DOSSIER DE DEMANDE D'EXTENSION DE L'AUTORISATION D'EXPLOITER UNE CARRIERE

MEMOIRE EN REPONSE AUX REMARQUES DE L'ENQUETE PUBLIQUE

CARRIERES BOCAHUT

GLAGEON

MODIFICATIONS ENVISAGÉES SUR LE MERLON NORD

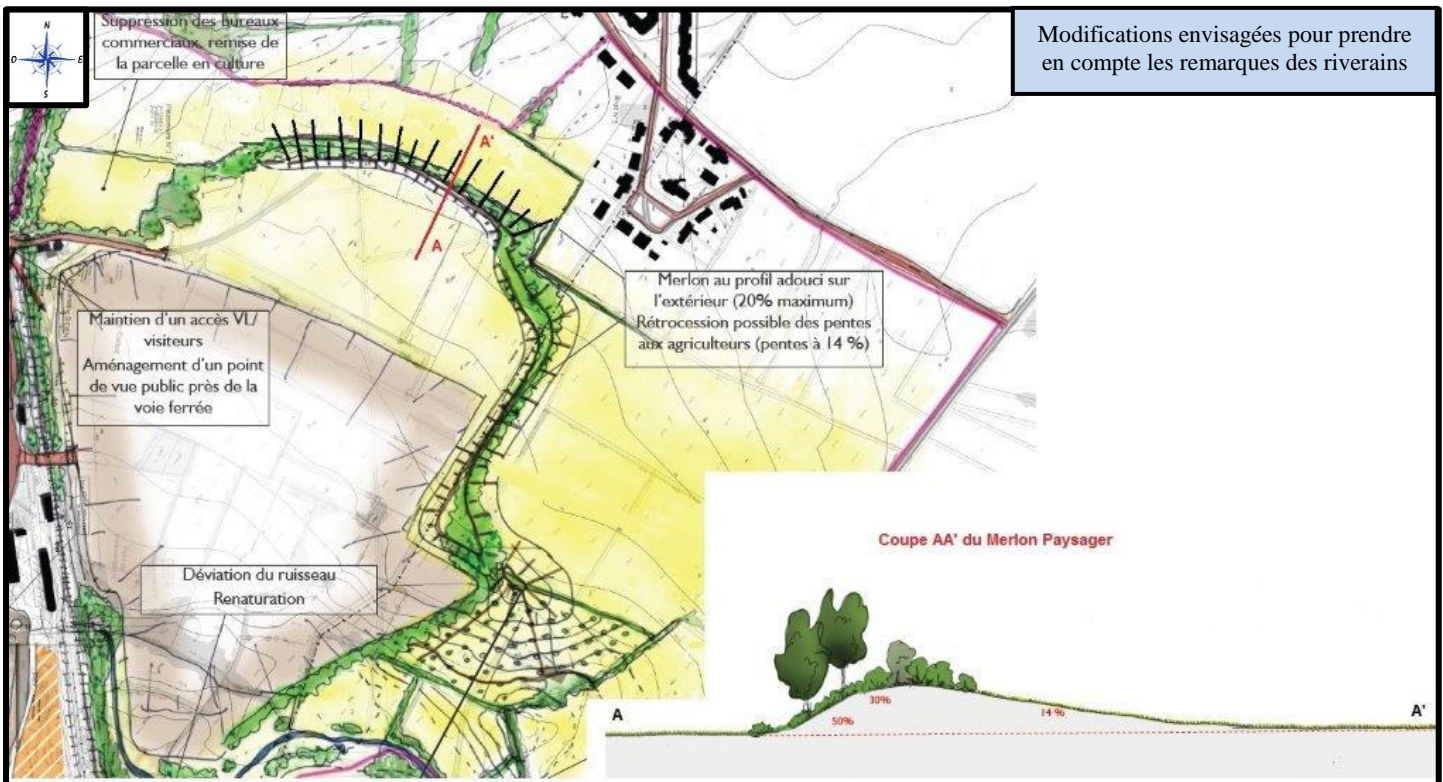
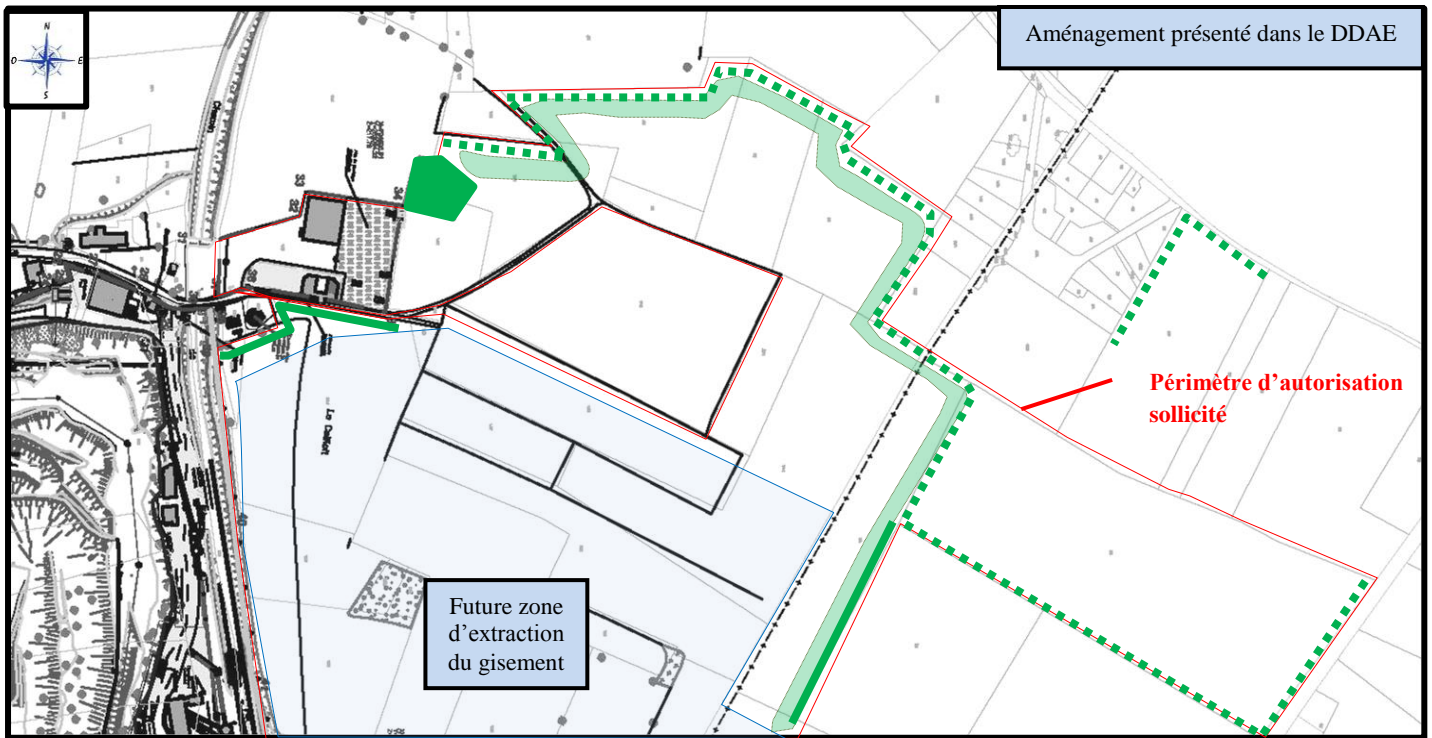
Les riverains s'inquiètent du paysage qu'ils auront sous les yeux avec cette carrière qui va se trouver entre 200 et 300 m de chez eux alors qu'actuellement ils voient un paysage de bocage très agréable. Les images du dossier sont peu rassurantes et le merlon de 4 m laisse perplexe. Ils veulent également savoir l'usage qui sera fait par Bocahut de cet espace entre leur maison et le bord de carrière. Ils proposent notamment que le merlon soit repoussé au bord de la carrière afin de la masquer, soit de forme plus douce, s'adapte à la topographie des lieux et soit planté en harmonie avec le site.

Une étude plus fine est donc indispensable, à mener avec le PNRA et les riverains.

La société BOCAHUT prend en compte les inquiétudes des riverains et accepte de reculer le merlon nord vers la fosse. Le merlon conservera ainsi sa fonction de brise-vue uniquement envers la fosse d'extraction mais pas vis-à-vis du paysage en arrière-plan. La pente extérieure du merlon sera aménagée en pente douce de 14% afin de conserver un aspect bocager, conformément aux recommandations du Parc Naturel Régional de l'Avesnois.

Les travaux de mise en place et de végétalisation des merlons se feront dès le début de l'extension de la carrière vers l'est, afin de protéger les riverains des nuisances éventuelles. L'aspect des merlons est définitif : ils ne seront pas modifiés lors de la remise en état du site.

Le schéma en page suivante présente le principe retenu par BOCAHUT pour l'aménagement du merlon Nord. De nouveaux visuels sont en cours d'élaboration par le cabinet d'architectes paysagers FOLLEA GAUTIER, en lien direct avec le Parc Naturel de l'Avesnois.
